Cr12-29

<b>DATE :</b> SEPTEMBRE 2012	<b>SECTION :</b> 23-Accessoires
<b>SUJET :</b> PROTECTION DU DÉTECTEUR THERMIQUE LINÉAIRE - SYSTÈME AUTOMATIQUE DE DÉTECTION ET D'EXTINCTION DES INCENDIES (AFSS)

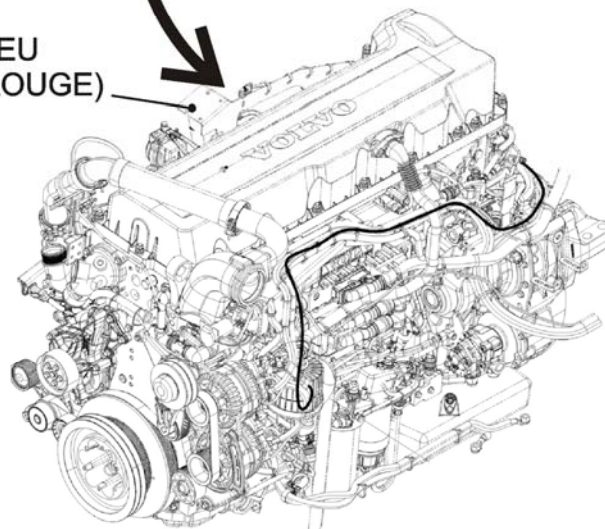
PROTÉGER LA GAINE DU DÉTECTEUR THERMIQUE LINÉAIRE CONTRE LE FROTTEMENT SUR L'ATTACHE DE NYLON À CET ENDROIT. COUPER L'ATTACHE DE NYLON, AJOUTER DU RUBAN PROTECTEUR EN TISSU PUIS FIXER AVEC UNE ATTACHE DE NYLON.

1. À l'endroit indiqué sur l'image ci-haut, le ruban protecteur de tissu peut être mal positionné ou ne pas couvrir une assez grande partie du détecteur thermique. Du côté du turbocompresseur, près du détecteur de feu optique, protéger le détecteur thermique linéaire adéquatement du frottement contre l'attache de nylon (voir image ci-dessus).

2. Couper et retirer l'attache de nylon. Ajouter la quantité nécessaire de ruban adhésif en tissu sur le détecteur thermique linéaire (cable rouge) pour protéger celui-ci du frottement contre l'attache. Remettre en place à l'aide d'une attache de nylon.
